福島第一原子力発電所 特定原子力施設に係る実施計画 変更認可申請書の
一部補正について

「福島第一原子力発電所 特定原子力施設に係る実施計画」及び「福島第一原子力発電所 特定原子力施設に係る実施計画 別冊集」について、下記の箇所を別添の通りとする。

中低濃度タンク（H3エリア，H6（Ⅱ）エリア）の設置に関する審査の進捗を踏まえ、下記の通り変更を行う。併せて、原規規発第1805317号にて認可された実施計画の反映を行う。

図-1 スラッジ棟 建屋平面図 (設計 G.L. +0.2) (単位 : m)

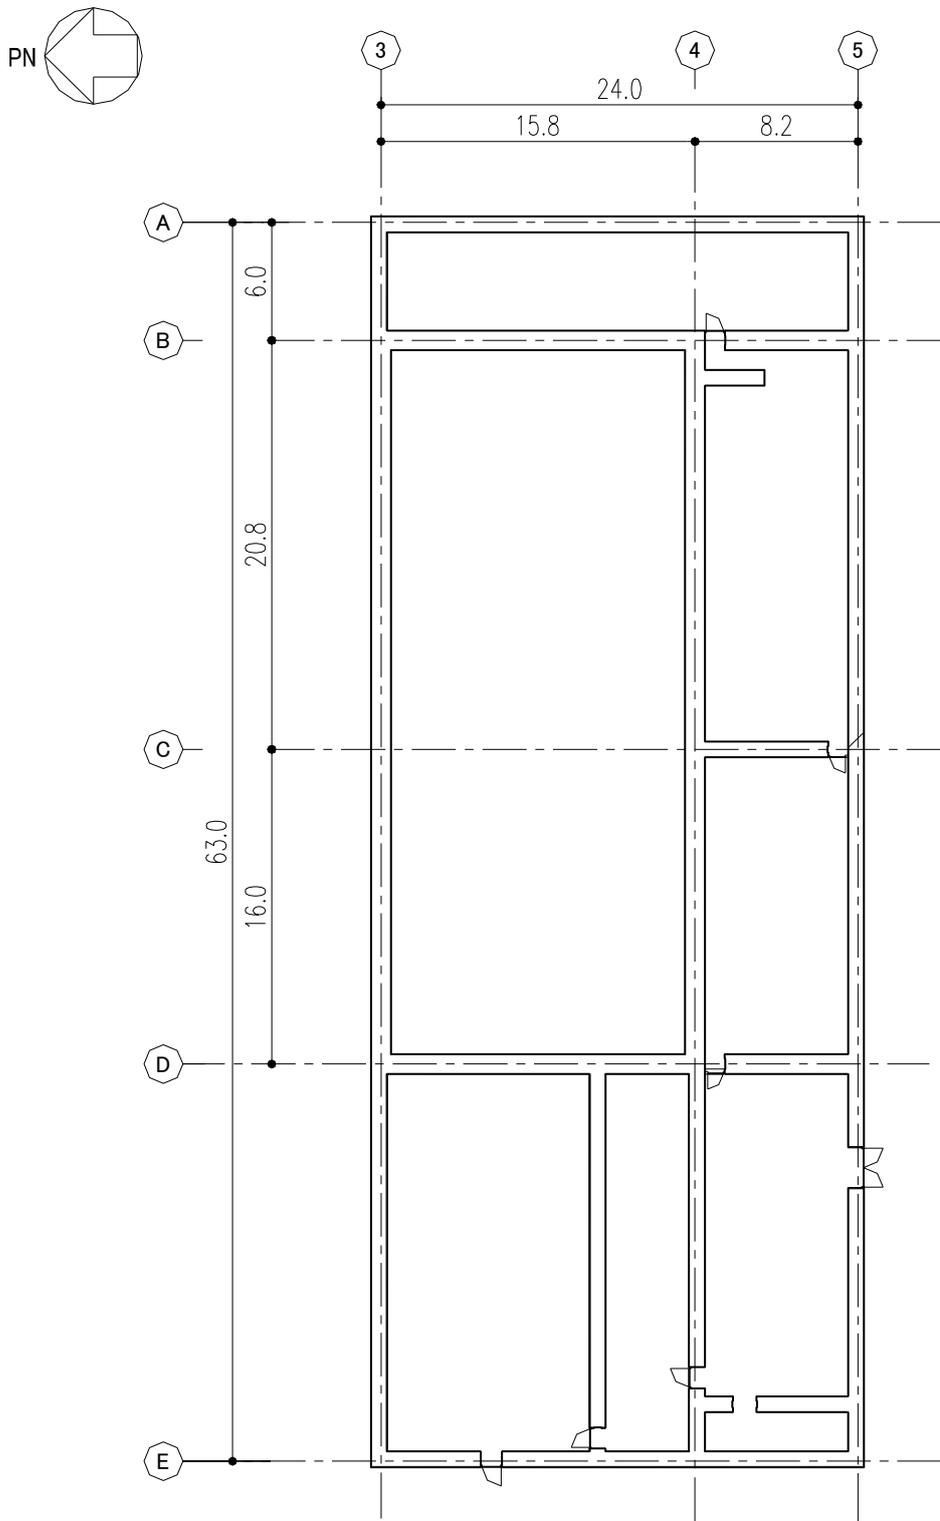
- ・標高表記の適正化

添付資料 4 では, 設計 G.L. ±0m= T.P. 32.9m^(※)とする。

(※) 震災後の地盤沈下量 (-709mm) と O.P. から T.P. への読替値 (-727mm) を用いて, 下式に基づき換算している。

<換算式> T.P. = 旧 O.P. - 1,436mm

タンクエリア詳細図

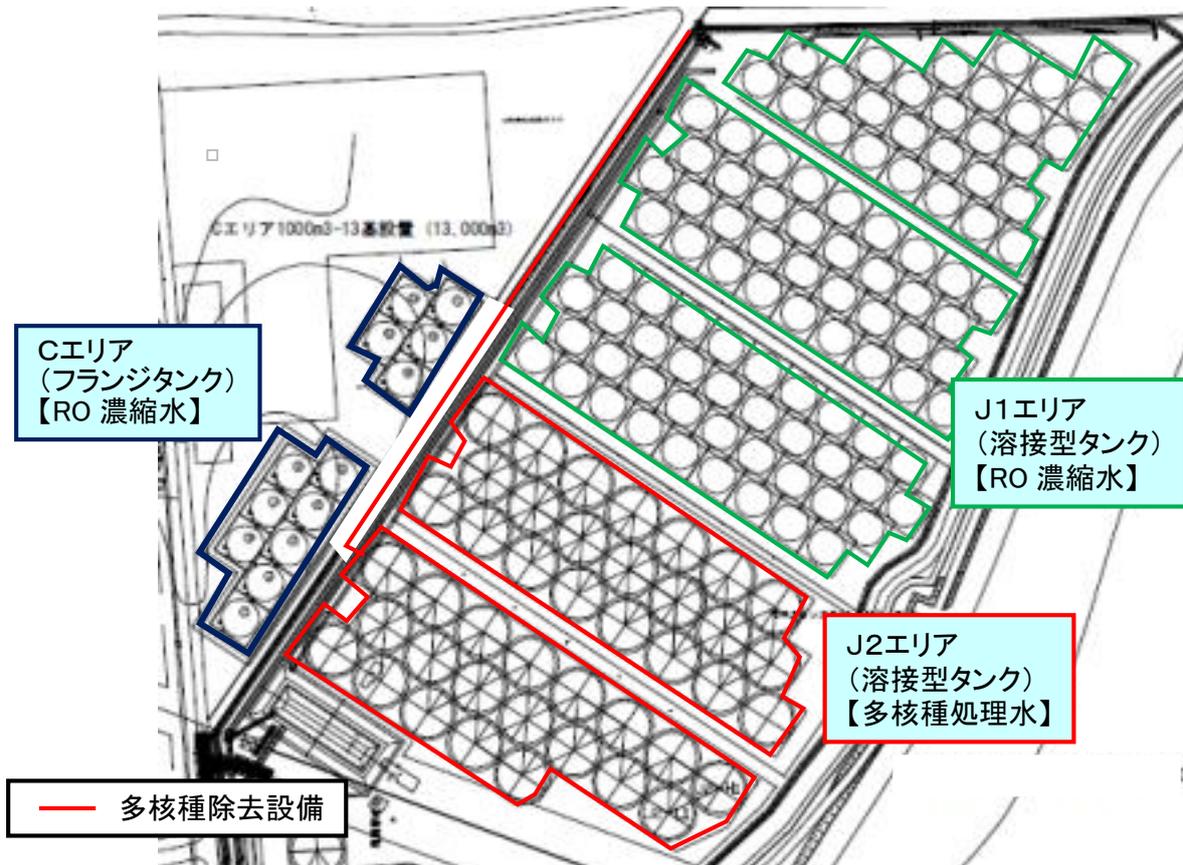
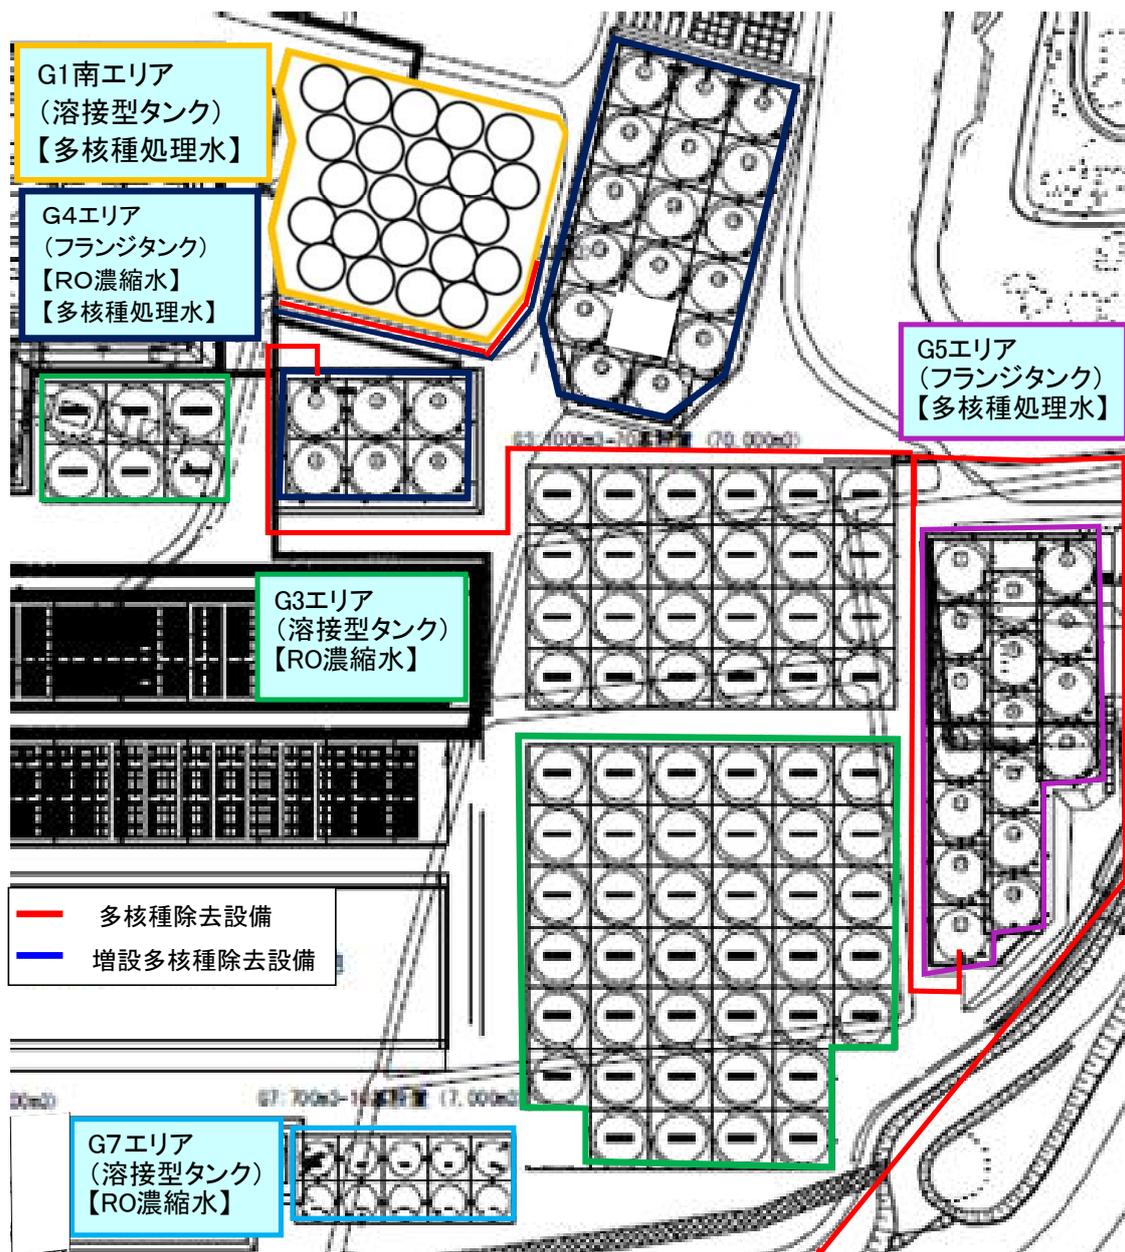
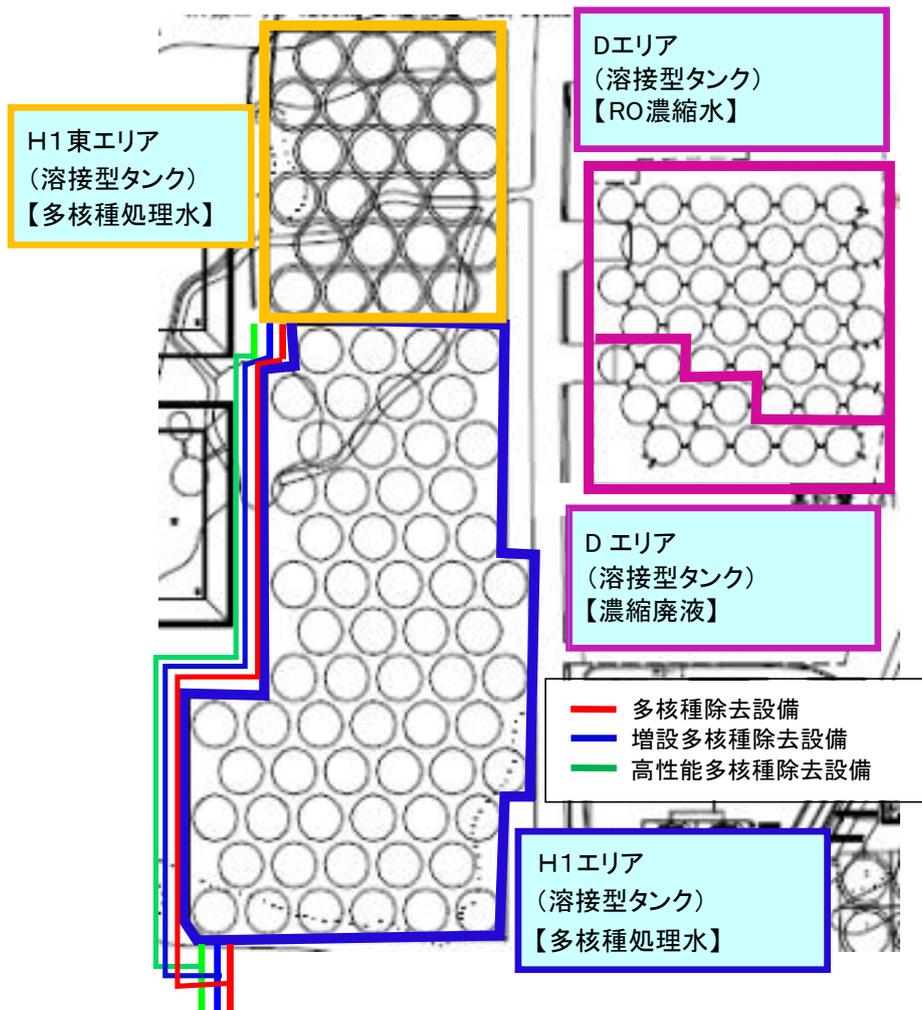
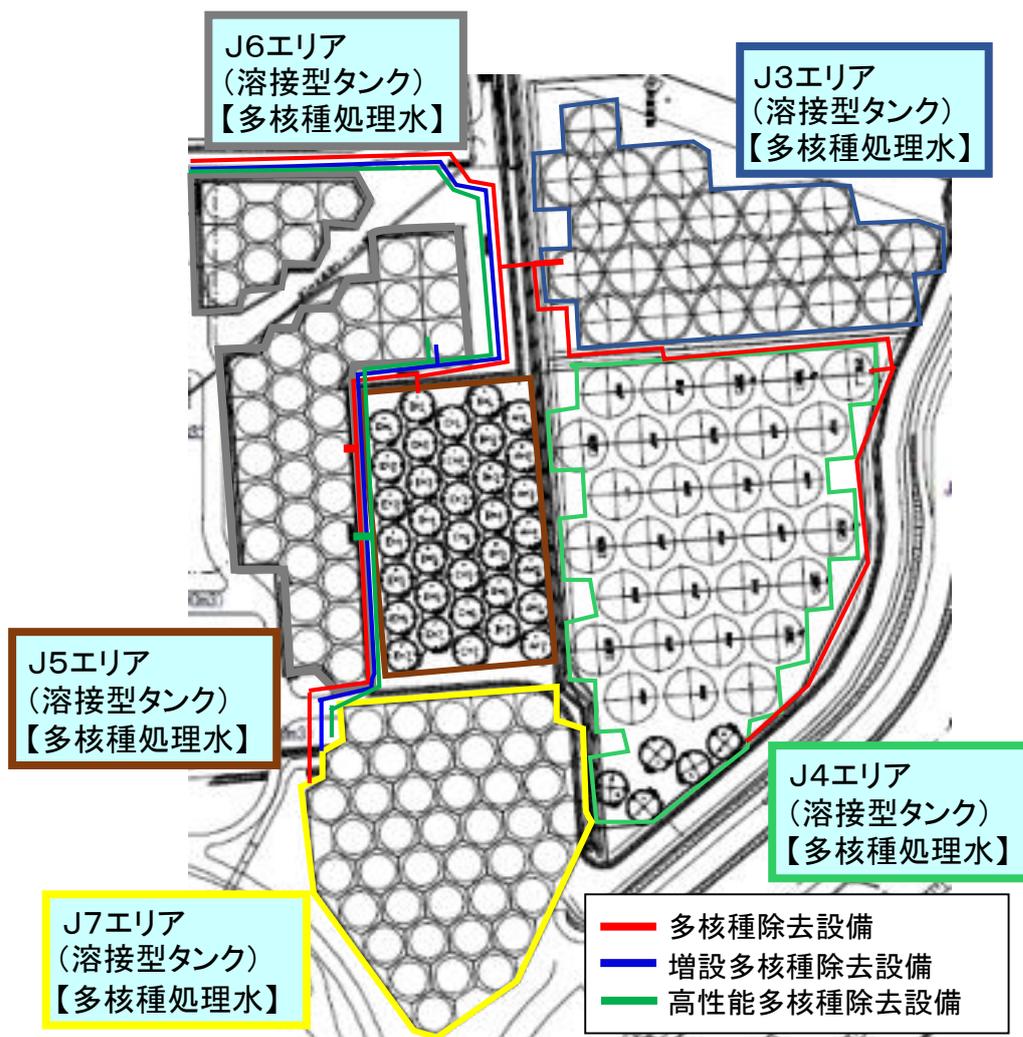
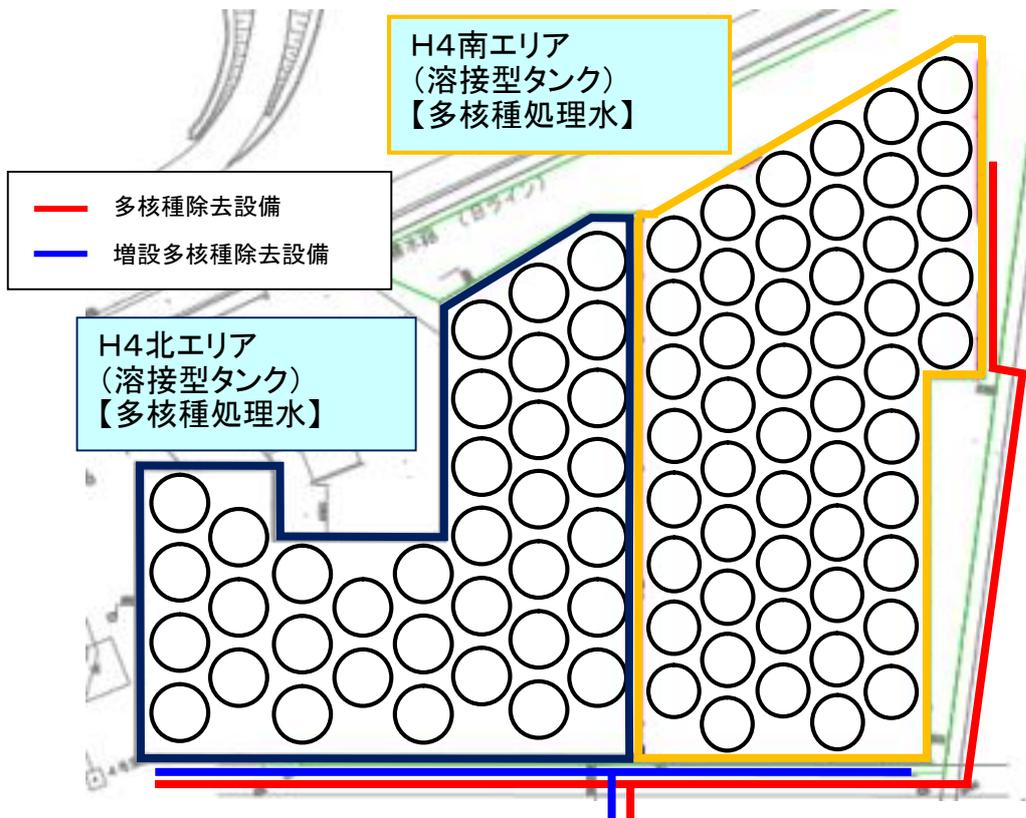
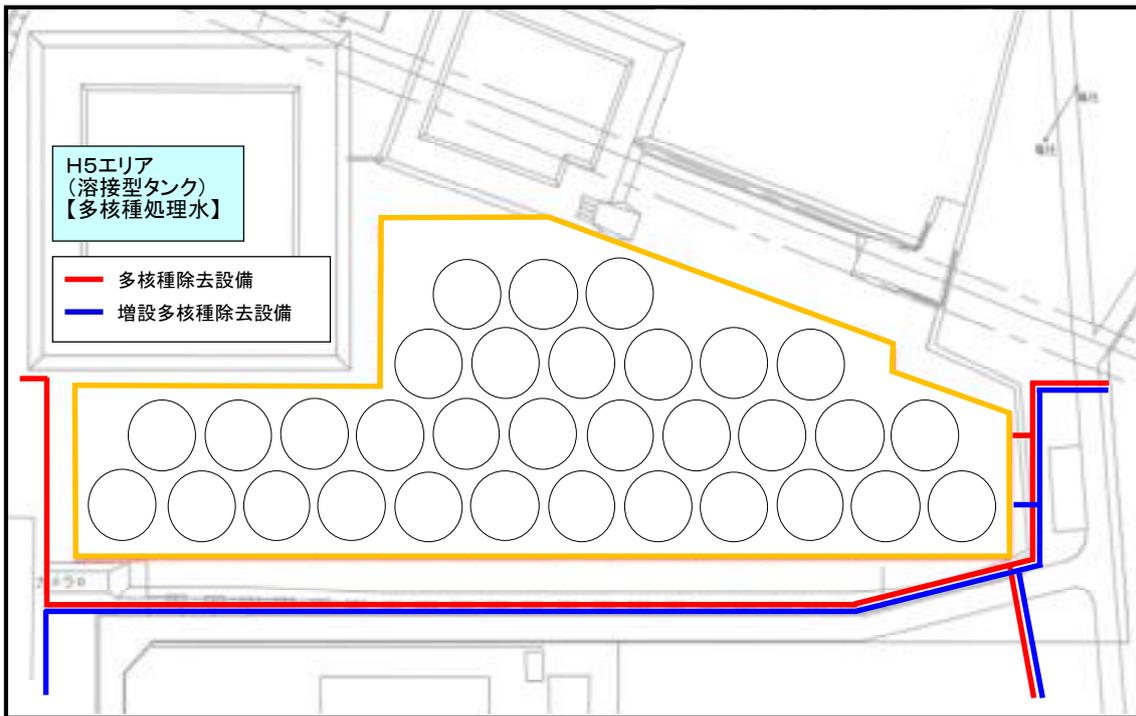
- ・原規規発第 1805317 号にて認可された内容の反映
- ・タンクエリア詳細図の修正
- ・波及的影響評価に関する記載の追記
